Oggetto: Comune di Fiumicino. Aeroporto "Leonardo da Vinci" - Progetto di completamento di Fiumicino Sud - Infrastrutture complementari asservite all'aeroporto - Polo logistico in area est, Nuovo gateway DHL Express (Edifici A).

Procedimento di verifica di ottemperanza ai sensi dell'art.28 del D.Lgs.n.152/2006. Ottemperanza alle Prescrizioni ambientali prescrizioni B1 e B6 del Decreto di Compatibilità Ambientale n. 236 del 08.08.2013 come modificato dal Decreto MATTM n. 304/2014.

Parere del Ministero della Cultura.

Fig. 1. Individuazione intervento oggetto di procedimento (estratto relazione di ottemperanza, Rif Tav.2.3 DEC/VI A N.236/2013)

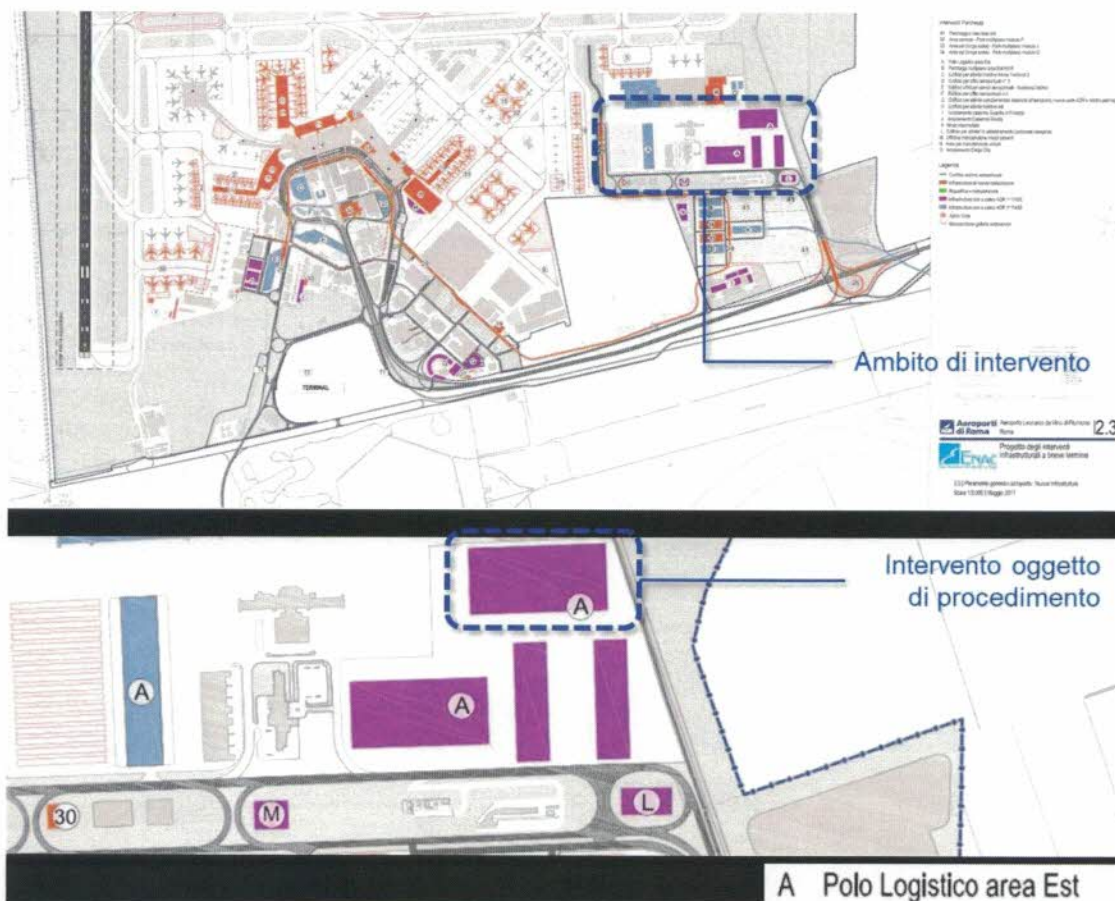
Considerato che nella Relazione di ottemperanza, il Proponente dichiara che il Progetto "del manufatto identificato come "Edificio DHL", rappresenta il primo step di sviluppo della più ampia iniziativa del Polo logistico in area est nell'ambito delle cd. "Infrastrutture complementari asservite all'Aeroporto" previste dal Progetto di completamento di Fiumicino Sud" (fig.1).

Fig.2 Area unitaria d'intervento C "Polo logistico / Cargo City (Tav.1C) - "edificio spedizionieri" pianta tipo (Tav.2C)

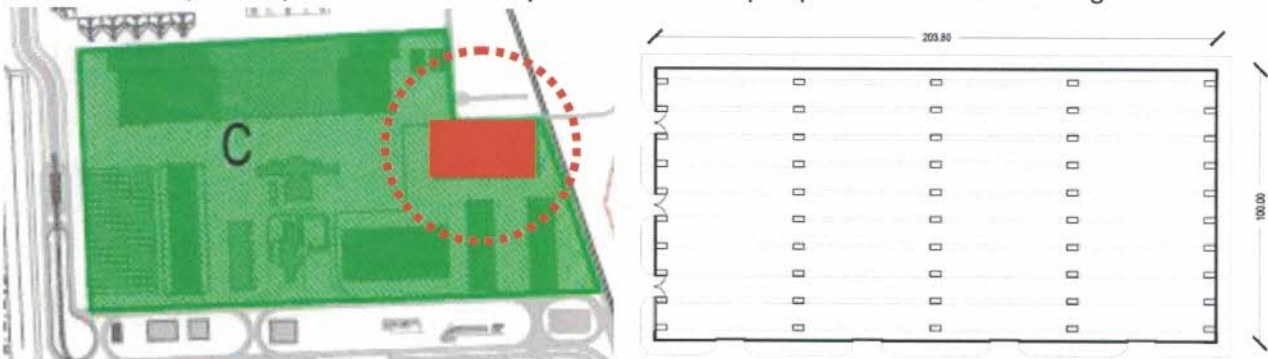
Considerato che nel Volume II viene fornita una descrizione (Tab.B1 del Volume II) delle principali opere costituenti l'Area unitaria d'intervento C, di seguito riportata, anche con riferimento al c.d. "edificio spedizionieri" (edificio A) individuato nella successiva fig2 all'interno del cerchio rosso tratteggiato, di cui si riportano anche le dimensioni complessive pari a circa **20.400 mq** di cui alla Pianta tipo riportata nella medesima fig.2

Fig.3 – edificio spedizionieri prospetti e sezioni (Tav.3C) estratto dal Volume II

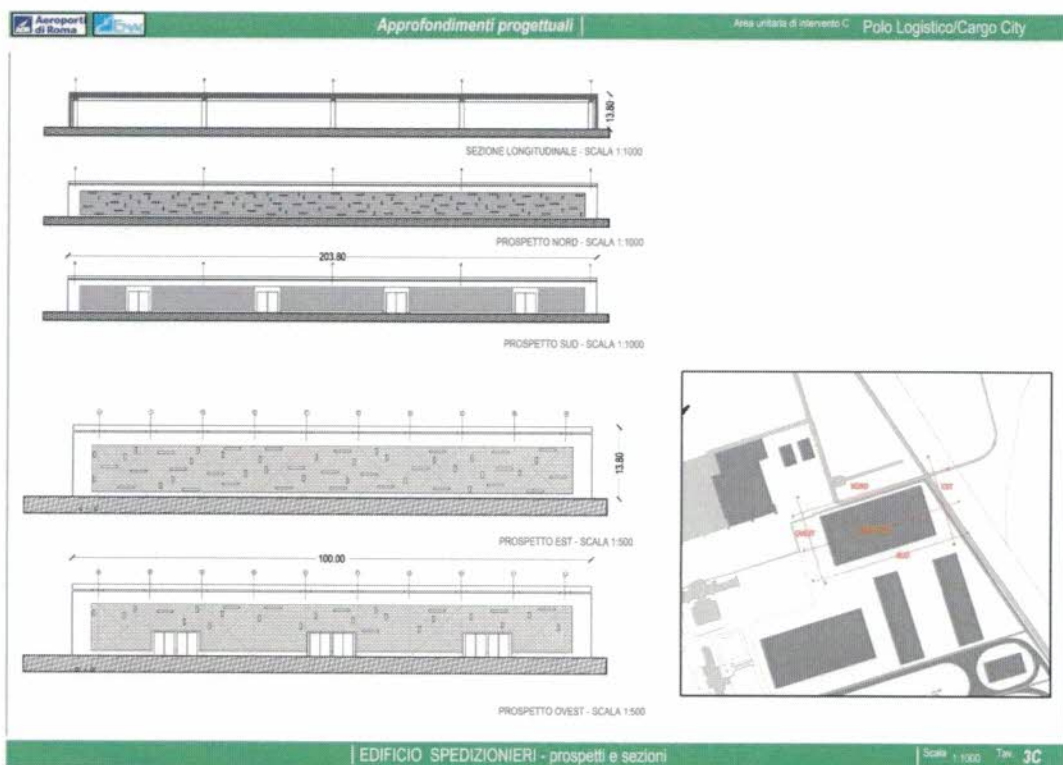
Considerato, inoltre, che a p.10 del parere prot.n.7476 del 12.03.2013 di questo Ministero viene indicato per gli edifici appartenenti all'Area Unitaria C – Polo logistico/ Cargo City al n.20 “polo logisitico area est” un'altezza massima per questo edificio pari a **13,8 m**, come riportato anche nella Tav.3C del Volume II, di cui alla successiva Fig.3.

Considerato che l'edificio denominato "Polo logistico Est - edificio spedizionieri" assentito con il DECVIA N.236/2013 prevedeva l'occupazione di una superficie pari a circa **20.400 mq**, ed un'altezza massima autorizzata di **13,8 m**, per un volume complessivo dunque pari a circa **281.000 mc**, mentre il Progetto presentato ai fini del presente procedimento, si riferisce ad un Edificio DHL che presenta una superficie coperta di circa **9.100 mq**, e un'altezza massima pari a circa **12,9 m** per un volume complessivo di circa **87.000 mc**.

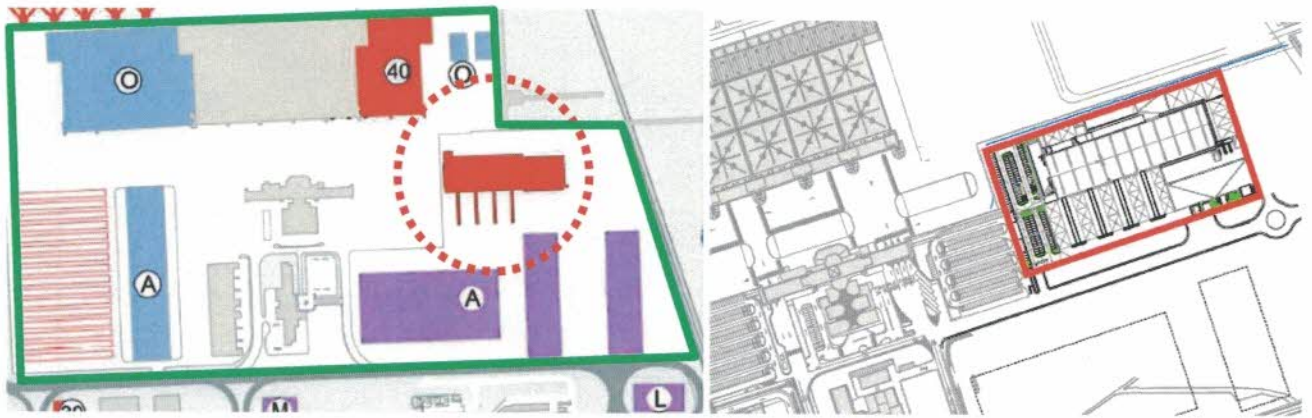
Verificato, che nella documentazione allegata al presente procedimento di verifica di ottemperanza, si evince come l'area d'intervento "Nuovo gateway DHL Express", individuato nella fig.4, oggetto della presente ottemperanza, occupa una superficie complessiva **30.860 mq** (desunta dalle dimensioni dell'area riportate nella Tav. "TD_A_01_210_002_04 - Planimetria generale"), pari a una volta e mezza quella assentita con il DECVIA N.236/2013; e che, in seguito all'approfondimento progettuale condotto, sono stati previsti all'interno del Nuovo Gateway, come rappresentato nella fig.4, le seguenti aree dedicate a funzioni, usi ed edifici:

- Un edificio DHL comprensivo di aree dedicate a uffici, servizi ed impianti, di superficie complessiva pari a **9.100 mq** e volume pari a **87.000 mc**, come attestato nella tabella di seguito riportata;
- un parcheggio con 127 posti auto complessivi, suddiviso in due aree (pari a circa **4.700 mq**);
- un area dedicata allo stazionamento (circa 50 x 130 m) e carico dei mezzi (25 x 86 m, 20 x 50 m e 20 x 50 m), per una superficie complessiva pari a **circa 10.650 mq**;
- un area a verde pari a circa **1.200 mq** (un'ulteriore area pari a circa 3.200 mq, posta in continuità del lotto in oggetto, risulta esclusa dal presente appalto);
- Ulteriori aree e percorsi per la movimentazione dei mezzi.

Considerato che, sebbene l'area complessiva del Nuovo Gateway DHL, oggetto del procedimento, risulti più grande di circa **10.000 mq**, occupando quindi una superficie pari a una volta e mezza quella prevista per "l'edificio spedizionieri" dal DECVIA N.236/2013 n.236/2013, i parametri edilizi riferiti a superfici, altezze e volumi dell'Edificio DHL risultano molto inferiori rispetto a quelle del citato "edificio spedizionieri" assentito; Inoltre, il progetto del Gateway comprende numerosi spazi esterni che verranno lasciati **non edificati**.

Ritenuto che, al fine di stralciare dal calcolo complessivo di impegno delle superfici impermeabili, che contribuiscono al "consumo di suolo" relativo all'intera Area unitaria d'intervento C "Polo logistico / Cargo City prevista nel citato DECVIA N.236/2013, per il **trattamento delle superfici inedificate del lotto**, dovranno essere utilizzati **accorgimenti tecnici e scelte di materiali da pavimentazione, che garantiscano la permeabilità** (condizione 1) degli spazi destinati a parcheggio, sosta e movimentazione dei mezzi, e delle aree "a verde" **pari almeno alla superficie occupata aggiuntiva (10.000 mq)**;

CONDIZIONE 1. Progetto delle **pavimentazione delle superfici inedificate del lotto**, dovranno essere utilizzati **accorgimenti tecnici e scelte di materiali che garantiscano la permeabilità** degli spazi destinati a parcheggio, sosta e movimentazione dei mezzi, **pari almeno alla superficie occupata aggiuntiva (10.000 mq)** considerando nel conteggio anche le "aree a verde" all'interno del perimetro di cui alla successiva condizione 3;

CONDIZIONE 2. Progetto di **illuminazione degli spazi di parcheggio, di sosta e di movimentazione dei mezzi** che preveda la selezione di elementi illuminanti di adeguate dimensioni e caratteristiche ed eventuali sistemi di schermatura.

CONDIZIONE 3. Progetto di **piantumazione di alberature ed arbusti** relativo alle aree "a verde" già previste (1.200 mq) all'interno del perimetro nel quale individuare ulteriori spazi, e da riferire inoltre alle aree poste immediatamente all'esterno del Gateway, in prossimità della viabilità (oltre a quella già richiamata precedentemente (che risulta esclusa dal presente procedimento) anche quella più piccola posta in corrispondenza della rotatoria).
